COMUNE DI CONEGLIANO  
PROVINCIA DI TREVISO

PIANO DEGLI INTERVENTI

## SCHEDE TECNICHE

VARIANTE ai sensi dell'art. 18 della L.R. 23.04.2004, n. 11 – variante parziale – Efficacia dal

## 1. Adeguamenti cartografici

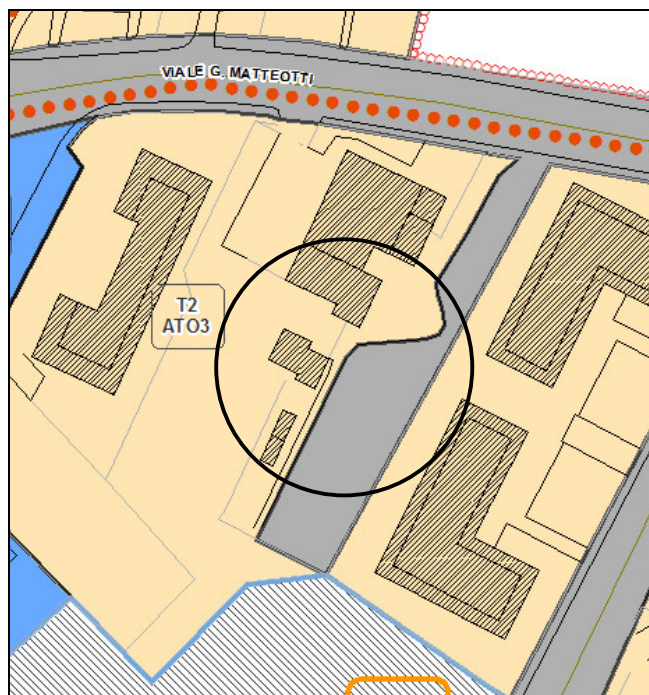
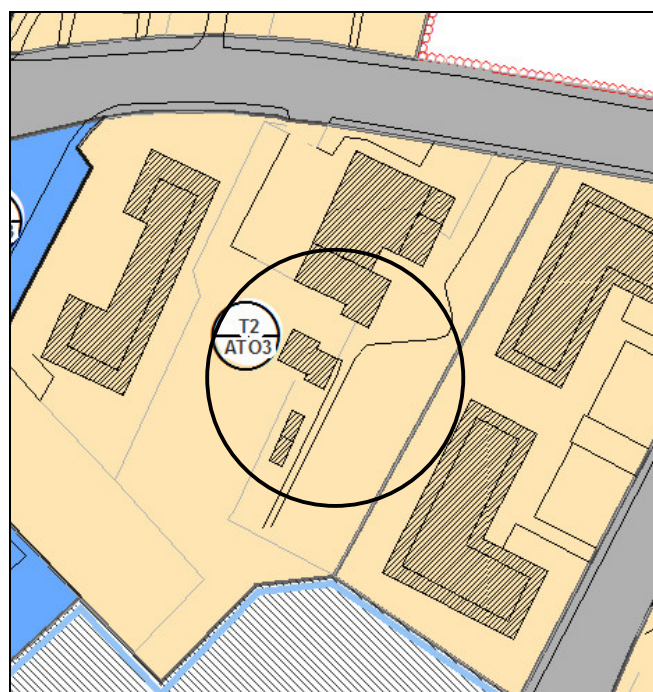
**1.1. Segnalazione:** adeguamento di carattere cartografico con riguardo specifico ad un' area scoperta in via Matteotti non asfaltata pertinenziale ad immobile di proprietà, di cui è stato richiesto di correggere il retino "Viabilità" con quello della zona "T2 – Tessuto consolidato".

**Soluzione:** inserimento della rettifica.

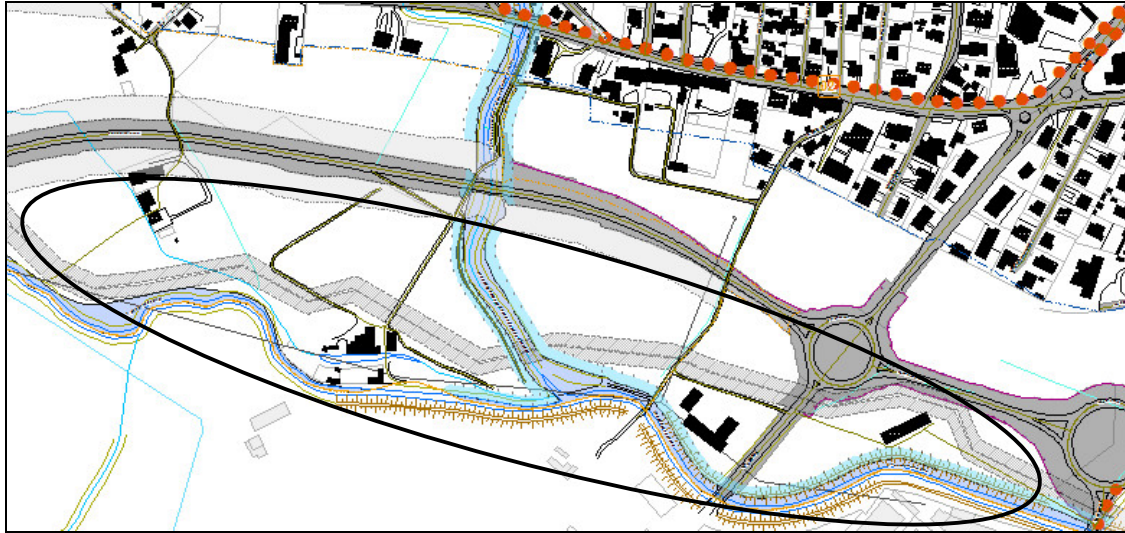
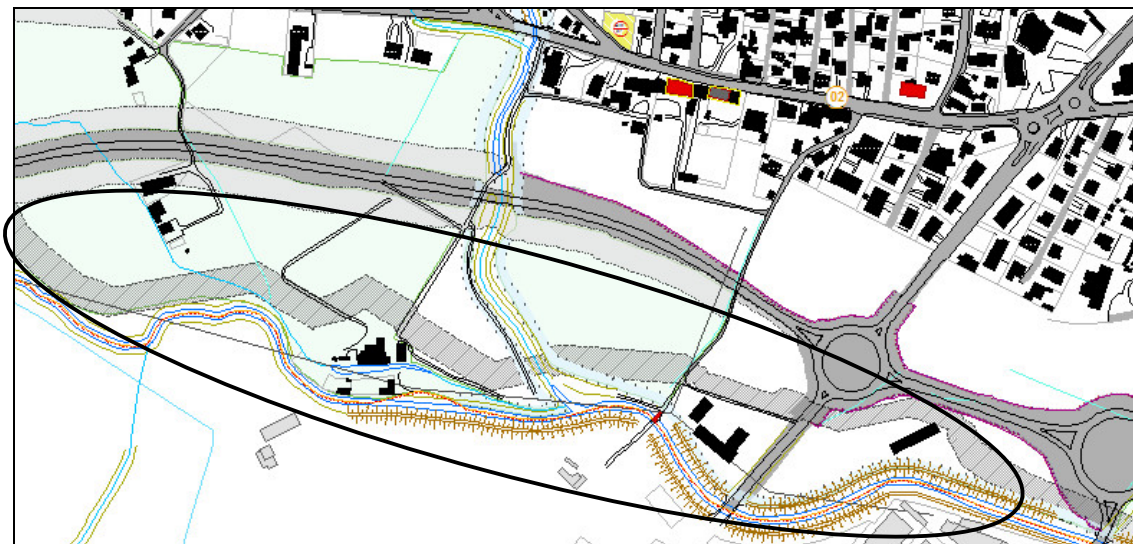
**1.2 Segnalazione:** incremento della fascia di rispetto del metanodotto esistente, in adeguamento al progetto di “Rifacimento Metanodotto Piave di Soligo – San Polo di Piave – Salgareda DN300-DP 75 bar da Area impianto n. 915 di San Polo a PIDI stoccaggio EDISON e dismissione dell’ esistente” a seguito di avvio del procedimento da parte del Ministero dello Sviluppo Economico.

**Soluzione:** adeguamento della fascia di rispetto.

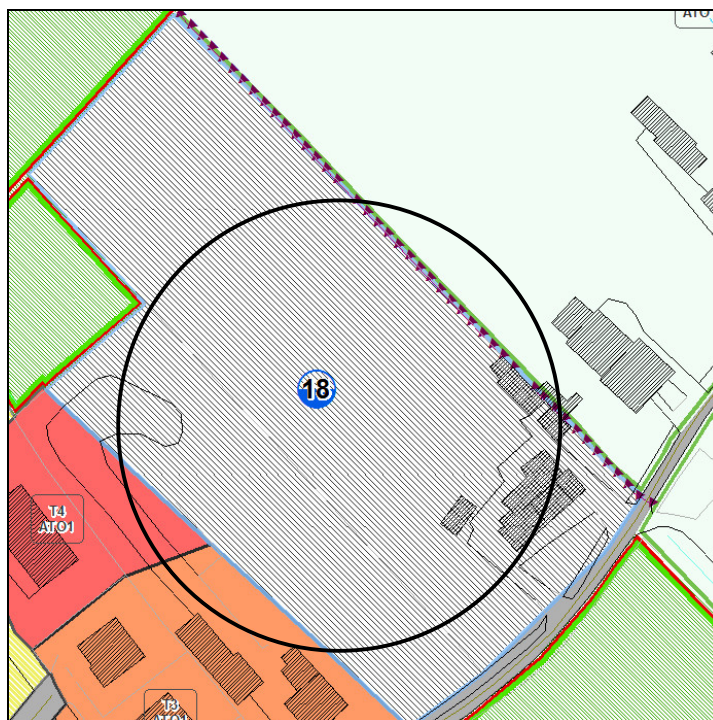
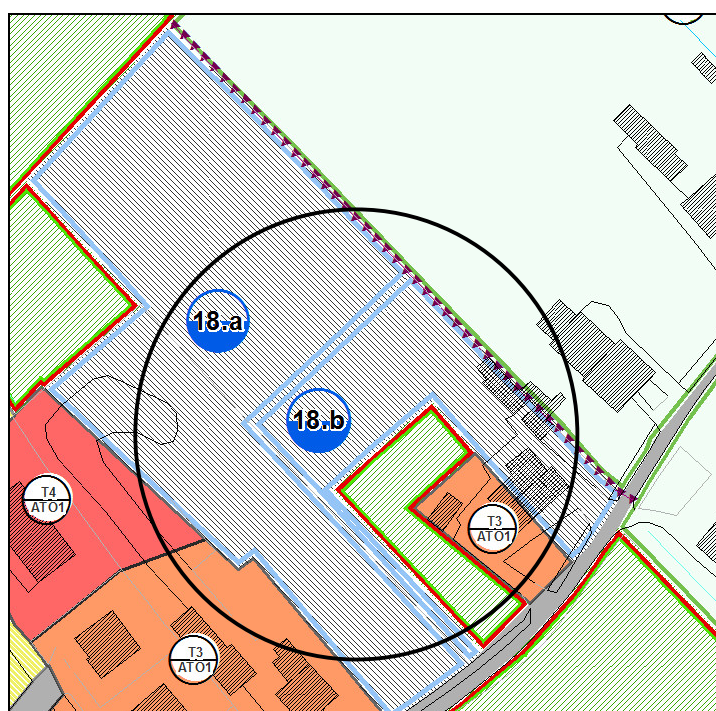
**2.1. Segnalazione:** aumento della capacità edificatoria dell'ambito tramite incremento dell'indice territoriale a 0,7 mc/mq con riferimento all'intero compendio immobiliare di proprietà.

**Soluzione:** inserimento dell'indice edificatorio richiesto nel sub comparto n. 18.a

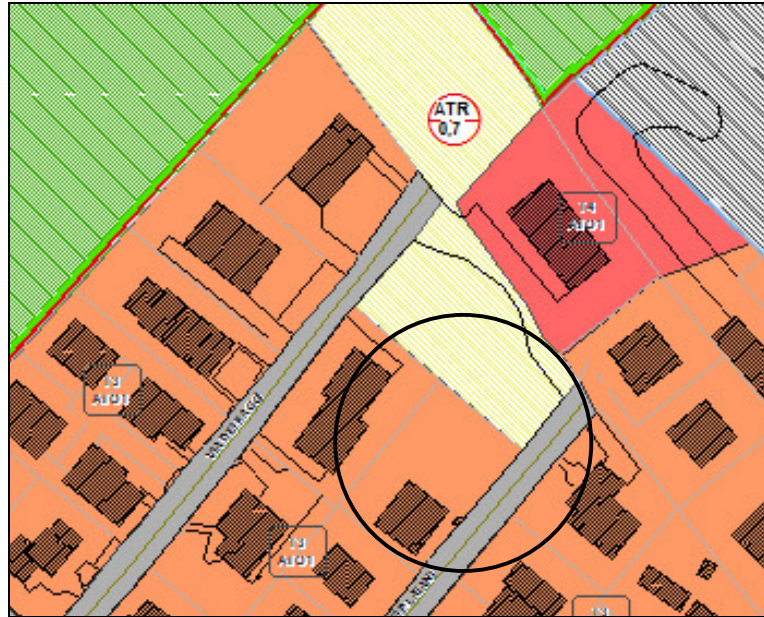
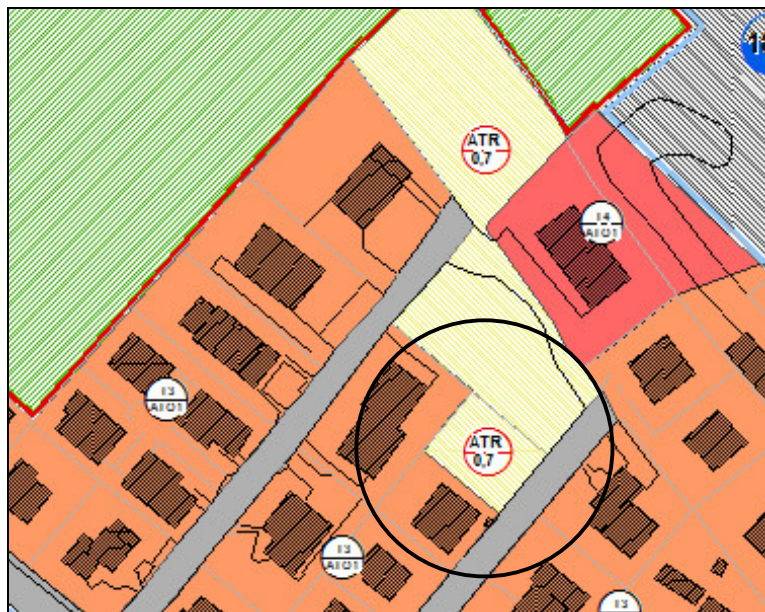
**2.2 Segnalazione:** incremento della capacità edificatoria di almeno mc. 500 ad uso residenziale sulla metà del mappale indicato, considerato che in origine il mappale stesso era diviso in due lotti distinti;

**Soluzione:** individuazione di un ATR con indice 0.7 mc/mq.

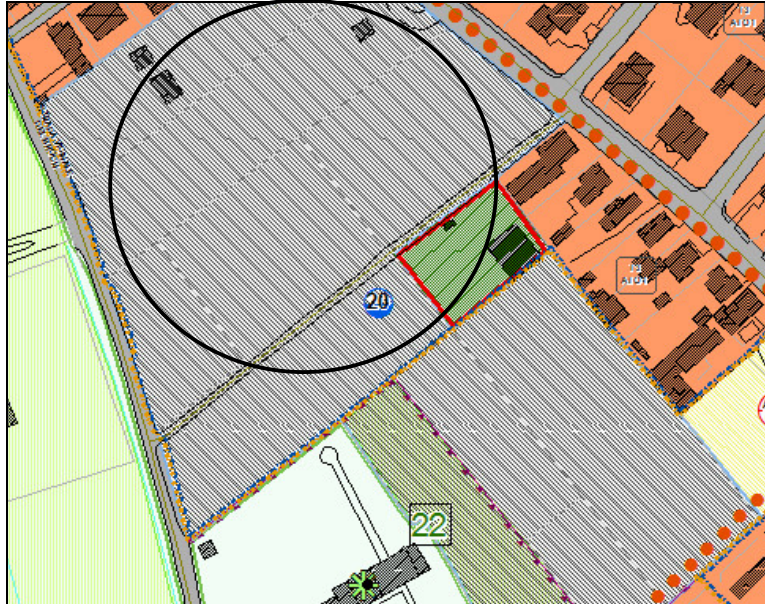
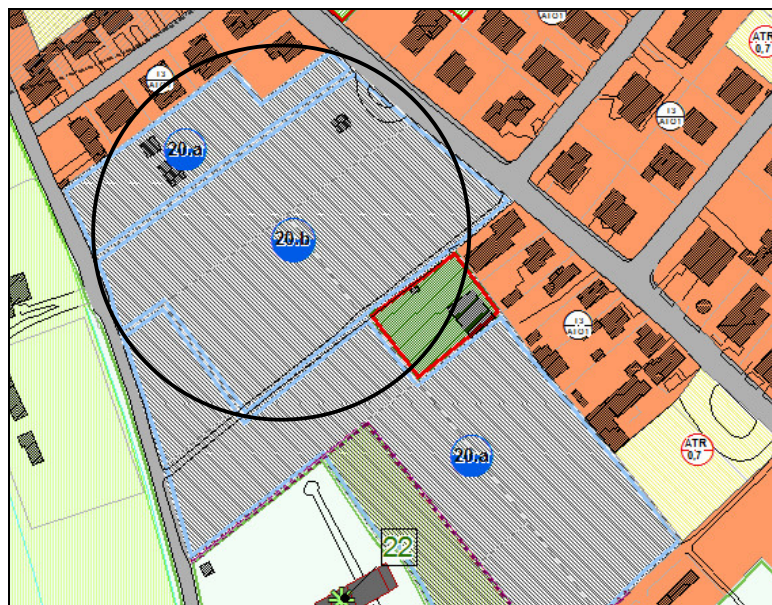
**2.3 Segnalazione:** incremento dell'indice di fabbricabilità vigente a 1,00 mc./mq;  
**Soluzione:** l'incremento dell'indice di fabbricabilità sino ad un massimo di 0,9 mc/mq per il sub comparto 20.b

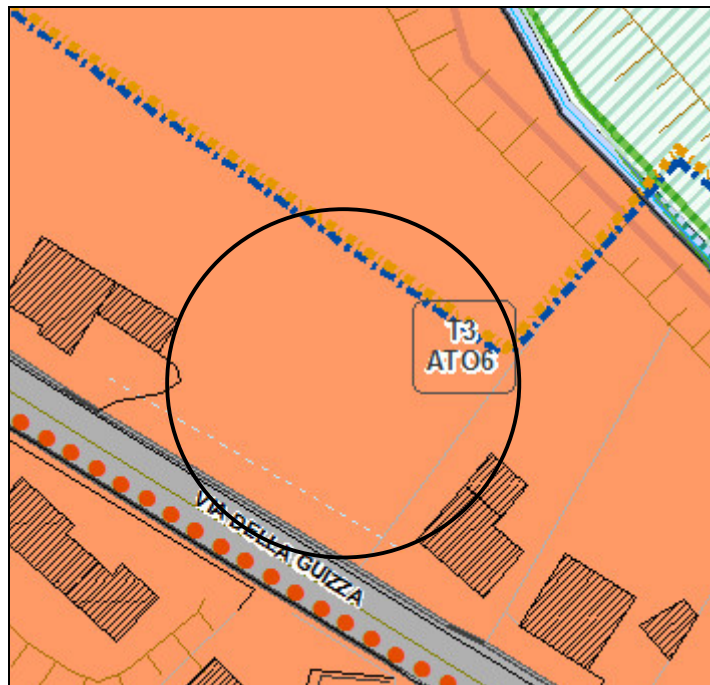
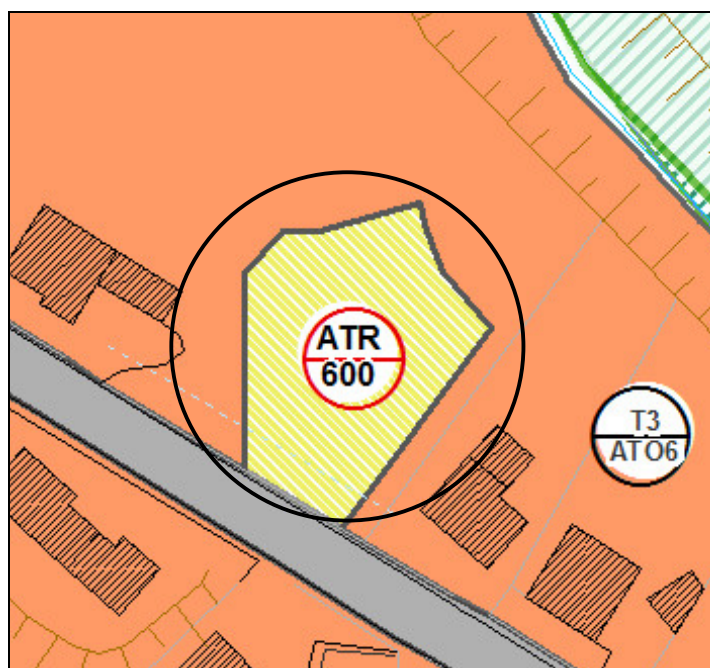
**2.4 Segnalazione:** assegnazione all'area di una capacità edificatoria, volta a dare continuità al fronte edificato lungo di via della Guizza.

**Soluzione:** inserimento di ATR con volumetria assegnata pari a 600 mc.

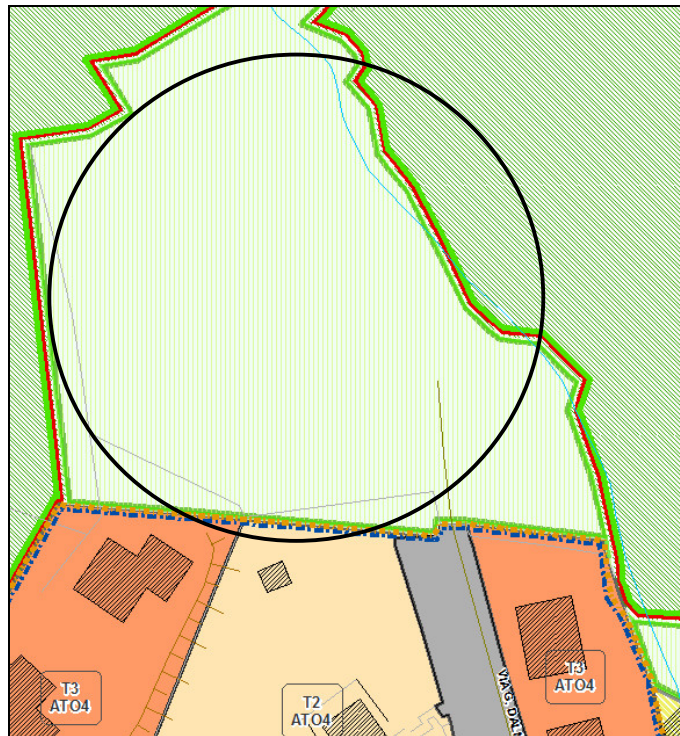
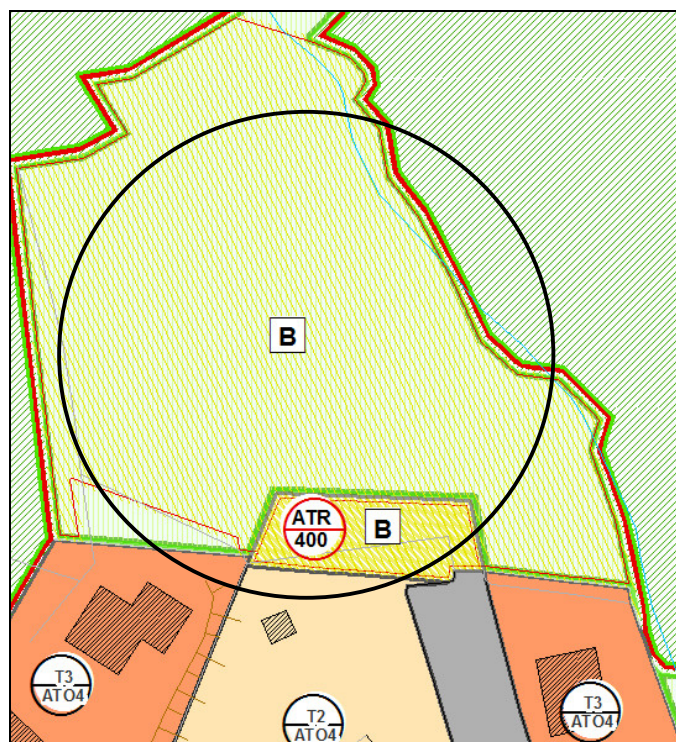
**3.1. Segnalazione:** ridefinizione/ampliamento del perimetro dell'adiacente tessuto T2 nella misura del 5%, in conformità all'art. 56 del PAT, al fine di concentrare la cubatura generata dai mappali di proprietà ricadenti in ambito "Parchi urbani-rurali";

**Soluzione:** individuazione di ATR con volumetria pari a 400 mc.

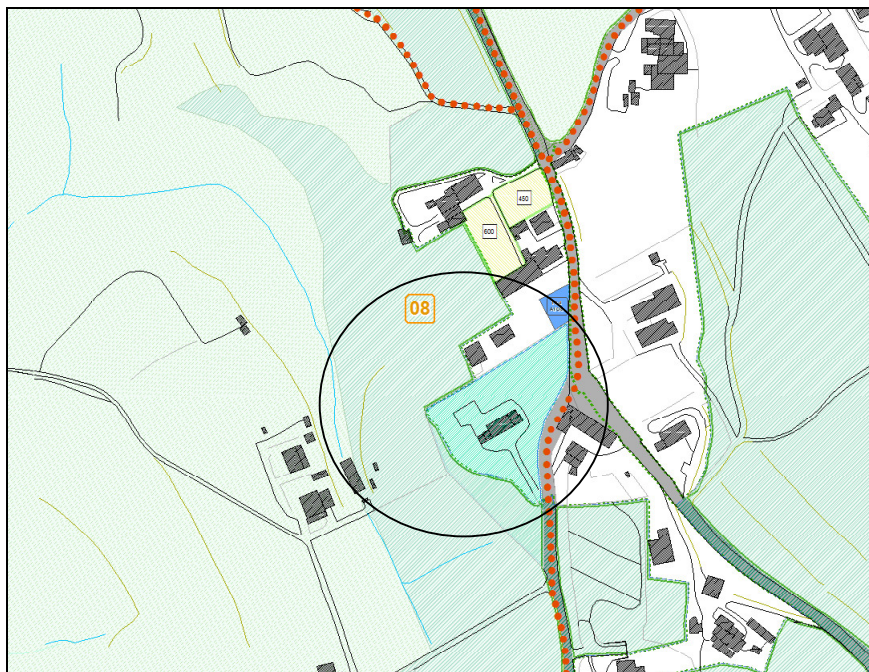
**3.2. Segnalazione:** Modificare la delimitazione della ZTO includendone l'area pertinenziale dell'edificio residenziale.

**Soluzione:** Variazione limitata del perimetro dell'area diffusa nella misura inferiore al 8% in conformità all'art. 57 delle NT del PAT ;

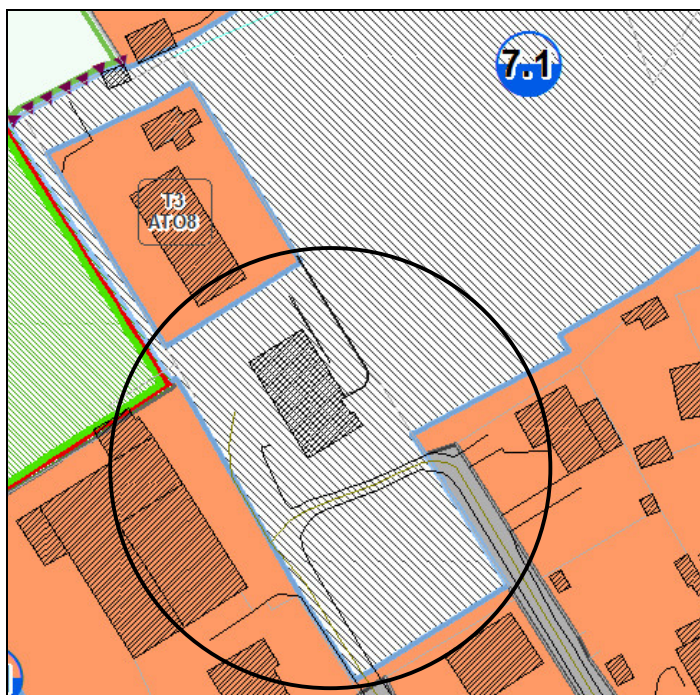
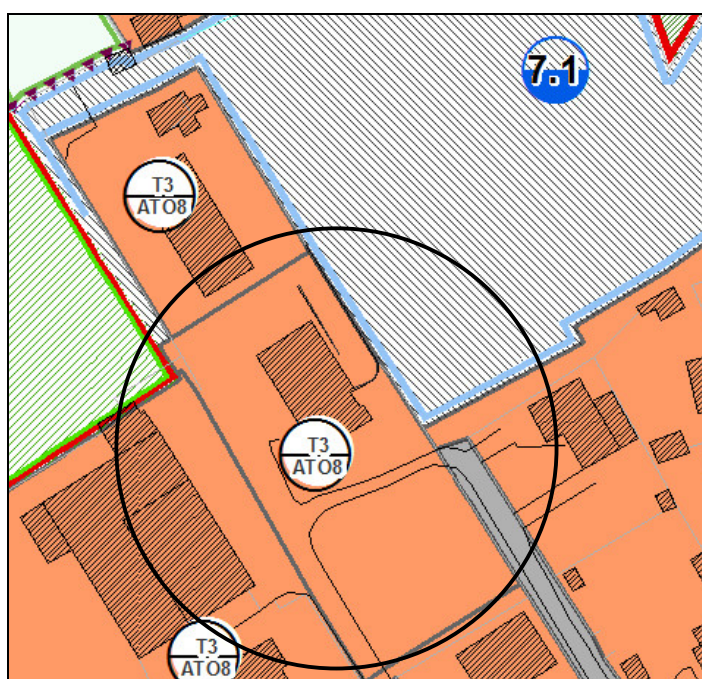
**4.1. Segnalazione:** riclassificazione dell'area ricadente in “Ambiti di trasformazione di nuova edificazione da assoggettare a PUA” con indice territoriale pari a 0,5 mc/mq in tessuto consolidato;

**Soluzione:** riclassificazione dell'area in tessuto “T3 – Tessuto consolidato di recente formazione”.

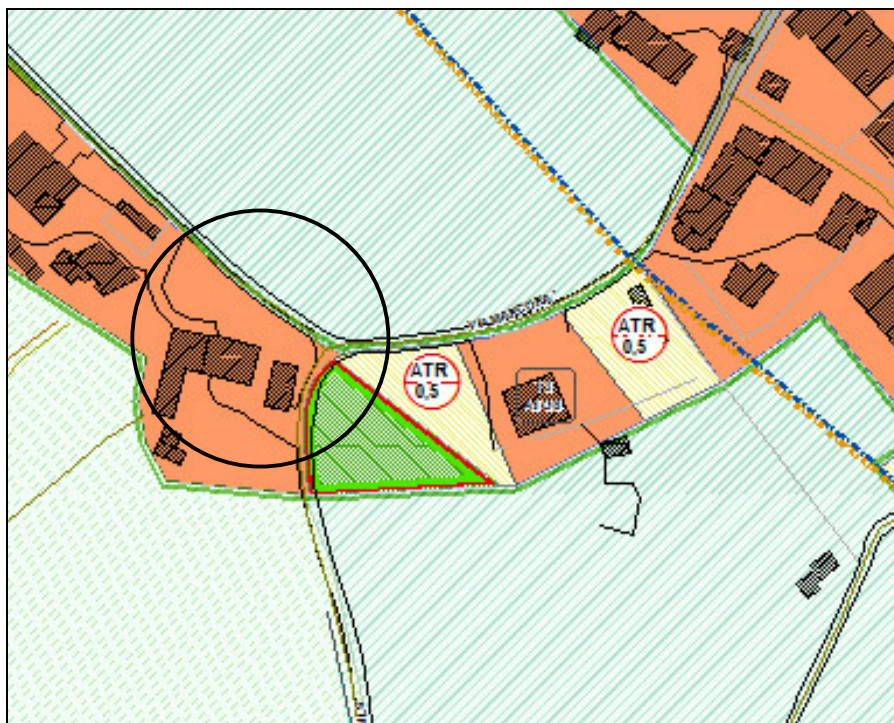
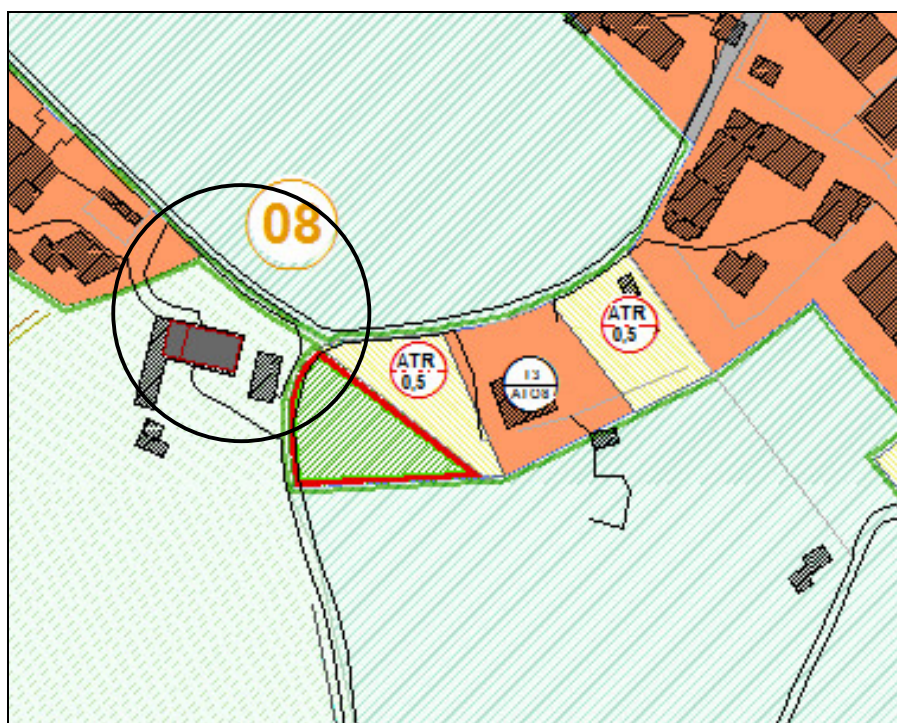
**4.2. Segnalazione:** riclassificazione dei terreni, attualmente inseriti in Tessuto T3, in “Ambito agricolo” ai sensi dell’ art. 44.1 delle NTO del PI, al fine di consentire un più idoneo assetto fondiario nonchè il recupero degli edifici esistenti con usi compatibili con l’attività agricola;

**Soluzione:** riclassificazione urbanistica dei mappali in “Ambito agricolo”.
